Analýza přístupnosti páteřních komunikací města Úvaly

Vybrané ulice:

Obr. 22

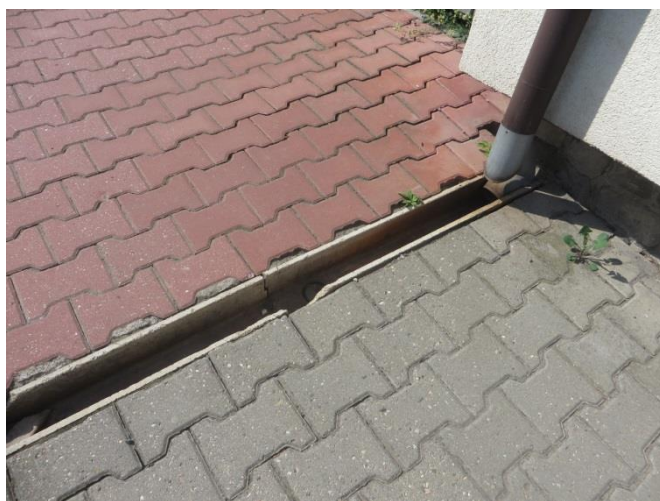
- Obecně - povrch komunikace tvoří převážně kvalitní zámková dlažba, mezi ulicemi Barákova a Nerudova je chodník v kombinaci podélného (až 6 %) a příčného (až 8 %) sklonu. Většina přechodů a míst pro přecházení není dostatečně upravena
- Nedostatky – u napojení na ulici Pražská je nedostatečně upravený přechod (pouze sklopený obrubník – sklon cca 40 %). Řešení má vliv i na průchodnost ulice Pražská (Obr. 21)
- na křížení s ulicemi Barákova a Prokopa Velikého nejsou dostatečně upravená nároží (pouze sklopený obrubník – chybí hmatové úpravy) a přechod (převýšení cca 60 mm) – Obr. 22, Obr. 23 (křižovatka s ulicí Nerudova popsána u ulice Nerudova)
- mezi ulicemi Barákova a Prokopa Velikého chybí mřížka zakrývající odvodňovací žlab – vzniká horizontální mezera (Obr. 24)
